Dodatek č. 2 ke Smlouvě o dílo

číslo smlouvy zhotovitele: AV.24016.1.110/001/INV

Revitalizace objektu Vrbenského kasáren, evidenční číslo 26800017

ZMĚNOVÝ LIST				7	
Bourání půdovek					
Stavba:		Vybudování přírodovědecké expozice a návštěvnického centra pro inovativní prezentaci přírodního dědictví Muzea východních Čech v Hradci Králové, Centrální krajský depozitář – SP			
Část stavby a stavební objekt:		A.5: Brownfield			
Předkládá:		Společnost GEOSAN GROUP		Datum: 3. 12. 2024	
Odesláno / předáno:		Přílohy / počet listů			
poštou		1) Položkový rozpočet změny	1	listů	
e-mailem		2) Projektové podklady	2	listů, výkresů	
osobně		3) Fotodokumentace	1	listů

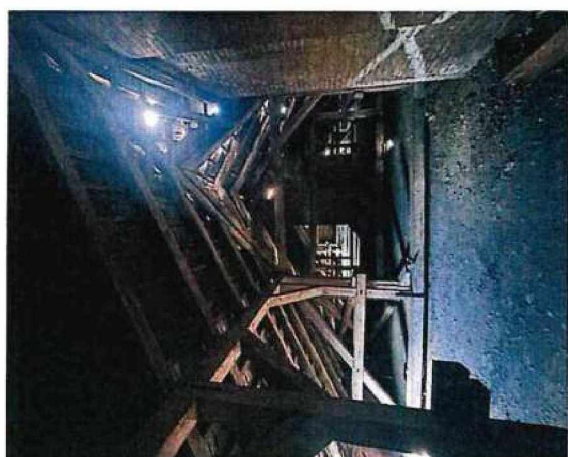
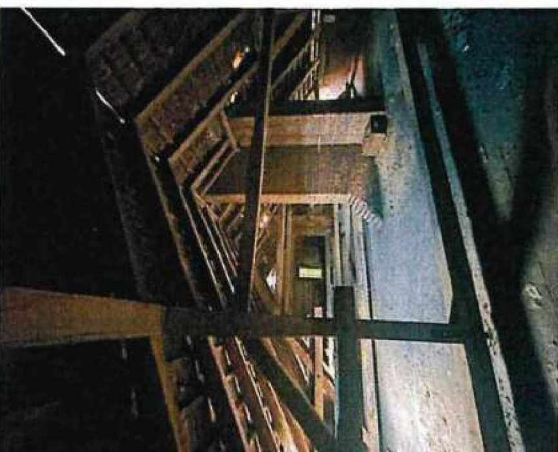
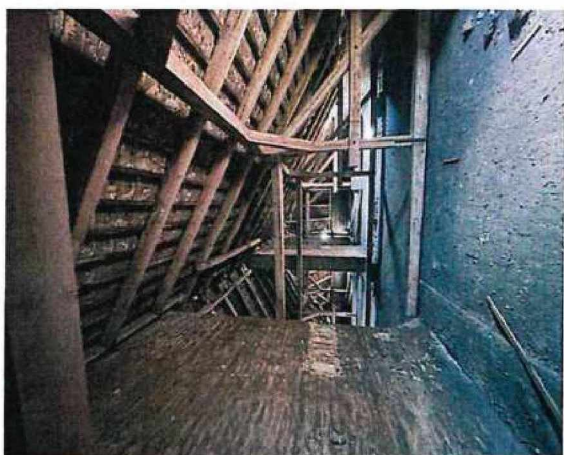
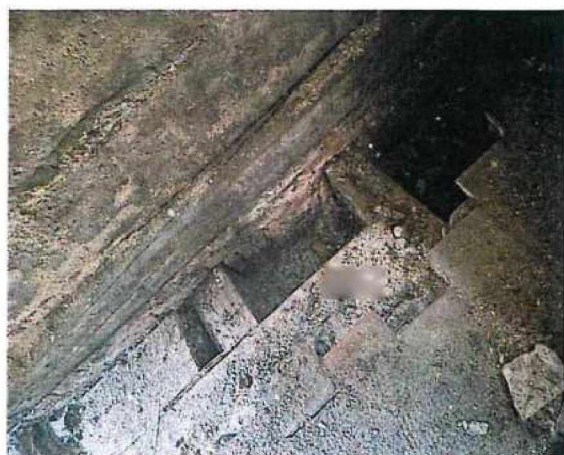
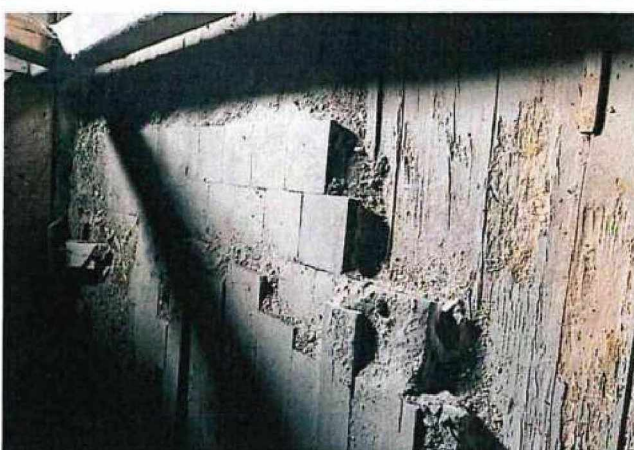
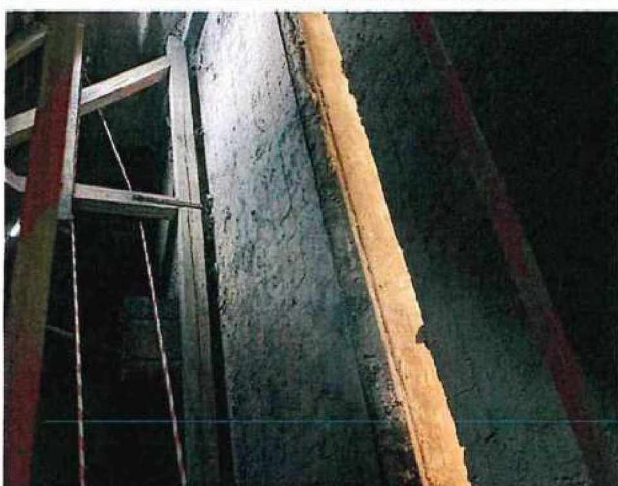
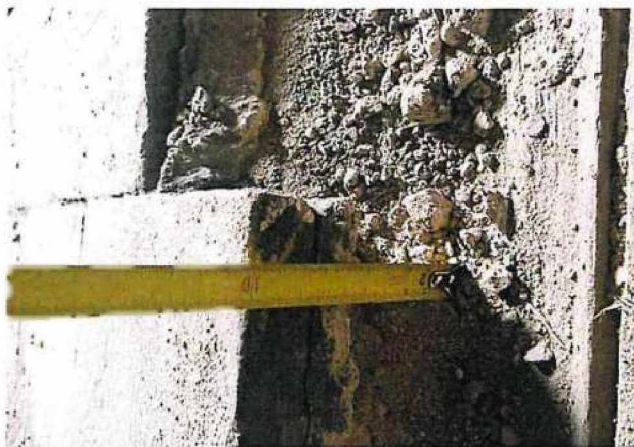
1. Technický popis změny:					
1.1. Popis původního řešení:					
Dle výkazu výměr uvažováno s odstraněním násypu tl. 140 mm v celé ploše podlahy půdního prostoru

1.2. Popis nového řešení:					
Odstranění skutečného stavu podlahy v ploše půdního prostoru 4.NP a 5.NP ve skladbě:					
• půdní dlaždice (p. och. 1542,35 m²) • podkladní betonová mazanina 35mm • vyrovnávací násyp na prkenném základu 35mm

2. Zeřizování změny:					
Původní řešení uvažovalo s odstraněním násypu tl. 140mm v celé ploše podlahy půdního prostoru. Nové řešení uvažuje ve skladbě viz výše. Změna vznikla na základě zjištěného stavu, nezahrnutím do výkazu výměr, z důvodu chyby projektové dokumentace.					
Jedná se o změny, jejichž odféba vznikla v důsledku oho nosti, které zadavatel jednající s náležitou péčí nemohl předvídat, a tato změna nemá celkovou povahu zakázky. Nejedná se o podstatnou změnu závazku ze smlouvy k veřejné zakázce.

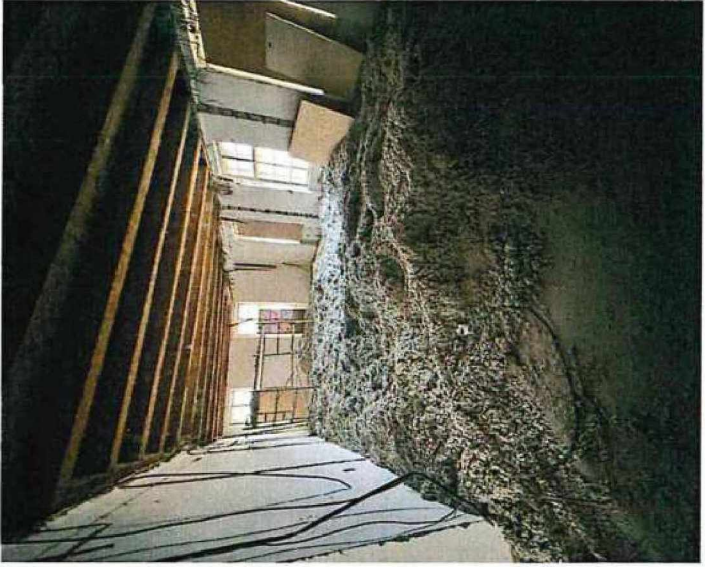
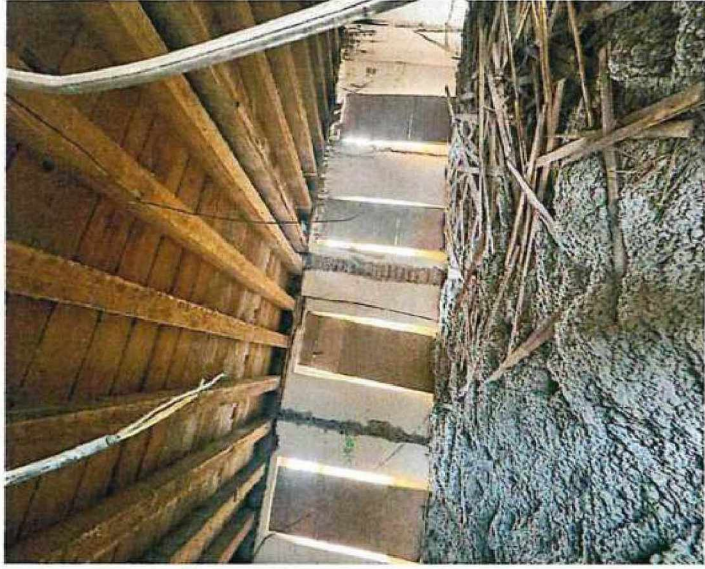
1.1 Popis původního řešení:				
PO neuvazuje s výskytem tepelné izolace v trámových stropích 3 NP.				
1.2 Popis nového řešení:				
Likvidace tepelné izolace v průběhu bouracích prací				
2 Zdůvodnění změny:				
Po odstranění spodního záklopu trámového stropu bylo zjištěno, že tuzí stropními trámy se nachází nefunkční tepelná izolace, kterou je nutné odstranit. Ječná se změny, jejichž potřeba vznikla v důsledku okolností, které zadavatel jednající s náležitou péčí nemohl předvídat, a tato změna nemění celkovou povahu zakázky. Nejedná se o podstatnou změnu závazku ze smlouvy k veřejné zakázce.				
3 Vliv na dopracování projektové dokumentace:				
ANČ		X		NE
zde uvést jaký dokument				
4 Dopad do smluvních termínů:				
ANČ		X		NE
zde uvést dopad				
5 Číslo odstavce ve smyslu § 222 zákona č. 134/2016 Sb. - Zákona o zadávání veřejných zakázek				odst. 6
6 Náklady celkem (A1-A5):	Cena méněprací (odpočet):	-	0,00 Kč	bez DPH

Bourání podzemních konstrukcí

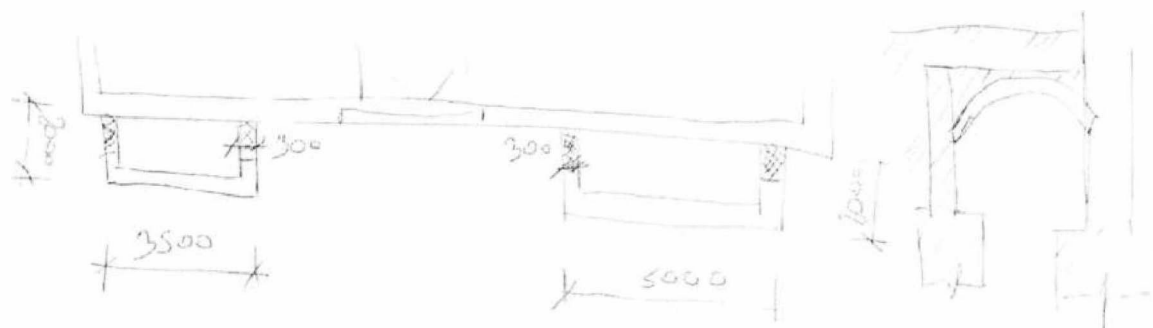
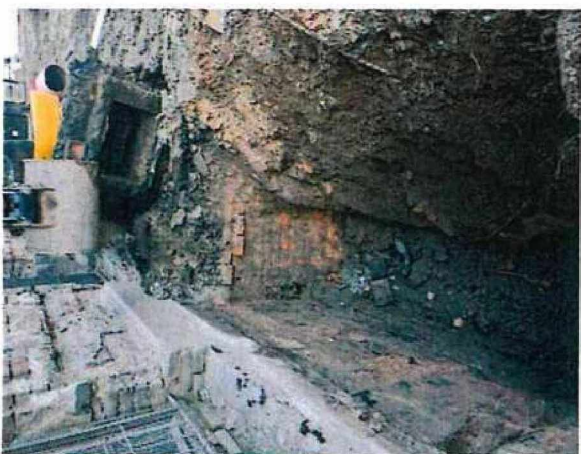
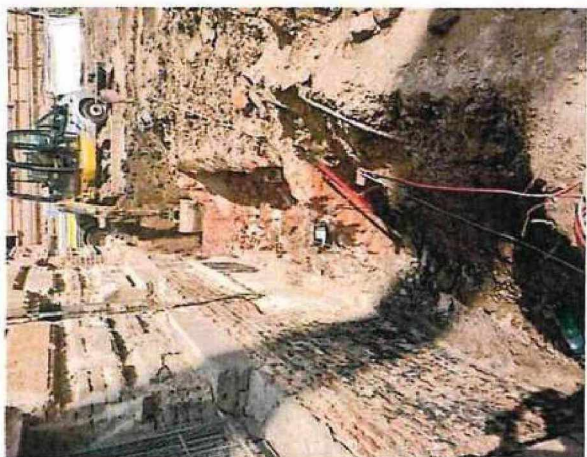
1.1 Popis původního řešení:			
A) V PD nebylo uvažováno s bouráním podzemních konstrukcí. B) Bourání otvorů v klenbách z cihelného zdiva pro vzduchotechniku. Vybourání ocelových nosníků z cihelného zdiva. C) Bourání zděných příček. D) Nebylo řešeno. E) Nebylo řešeno. F) Nebylo řešeno. G) Původní podlaha m.č. 1.34 měla dle projektové dokumentace být ve skladbě od shora : povlakové PVC, vlysý a prkenná podlaha na násypu. H) Nebylo řešeno. I) Nebylo řešeno. J) Dle PD měla být demontovaná podlahová krytina v místnostech č. 1.37, 1.39, 1.40 a 1.41 jednovrstvá.

1.2 Popis nového řešení:			
A) Bourání podzemních konstrukcí zdiva a klenb odhalených při výkopech, pro aplikaci nové svislé a vodorovné izolace. Jedná se o dvě šachty, jedna půdorysného rozměru 2*3,5 m a druhá 5*2 m. Obě mají strop z cihelné klenby tl. 300 mm a nadbetonávkou 150 mm. Síla zdiva 300 mm (viz příloha fotodokumentace). B) Bourání železobetonového stropu a železobetonových průvlaků. C) Bourání omítnutých montovaných příček s jednoduchou dřevěnou nosnou konstrukcí opláštění z dřevovláknitých desek s výplní z tepelné izolace. D) Demontáž předsazené SDK stěny. E) Demontáž cementotřískových desek tl. 20mm. F) Bourání železobetonových pasů pod příčkami. G) Bourání železobetonové mazaniny. H) Bourání železobetonového stropu. I) Bourání betonových prahů ve dveřních otvorech. J) V místnostech č. 1.37, 1.39, 1.40 a 1.41 jsou dvě vrstvy podlahové krytiny.			
2 Zdůvodnění změny:

A) Při provádění výkopů pro provedení venkovní hydroizolace byly zjištěny podzemní konstrukce, které brání řádnému technickému provedení těchto prací. Z tohoto důvodu TDs navrhuje o jejich odstranění. B) Při provádění bouracích prací bylo zjištěno, že dle projektové dokumentace se v 1.NP m.č. 1.39 a m.č. 1.40 má nacházet klenba, po odstranění vlysové podlahy bylo zjištěno, že se zde nachází železobetonový strop a železobetonové průvlaků. C) Při provádění bouracích prací bylo zjištěno, že v půdorysu (viz příloha) označené příčky jsou montované s jednoduchou dřevěnou nosnou konstrukcí opláštění z dřevovláknitých desek s výplní z tepelné izolace. D) Při provádění bouracích prací bylo zjištěno, že před bouranou konstrukcí v č.m. 3.49 je nutné zdemontovat předsazenou SDK příčku vyplněnou tepelnou izolací. E) Po odstranění lepených povlakových podlah bylo zjištěno, že se pod nimi nachází cementotřískové desky. Tyto je nutné demontovat. F) Po odbourání příček vyznačených v příloze bylo zjištěno, že se pod nimi nachází železobetonové pásy, které je nutné odstranit. G) Při provádění odstranění povlakových krytin bylo zjištěno, že se pod nimi nachází železobetonová mazanina, kterou je nutné odstranit. H) Při provádění demontáže podhledu v č.m. 2.25 bylo po odstranění podhledových desek ze stropu zjištěno, že se nad nimi nachází železobetonový strop, který je nutné odstranit. I) Při provádění demontáže povlakových vrstev bylo zjištěno, že se ve dveřních otvorech nachází betonové prahy, které je nutné odstranit. J) Při demontáži podlahové krytiny bylo zjištěno, že v místnostech č. 1.37, 1.39, 1.40 a 1.41 jsou dvě vrstvy podlahové krytiny, které je nutné odstranit. Jedná se změny, jejichž potřeba vznikla v důsledku okolností, které zadavatel jednající s náležitou péčí nemohl předvídat, a tato změna nemění celkovou povahu zakázky. Nejedná se o podstatnou změnu závazku ze smlouvy k veřejné zakázce.

- SPOURALI STROP
- UBOURALI ZDIVA U ODSEKTU
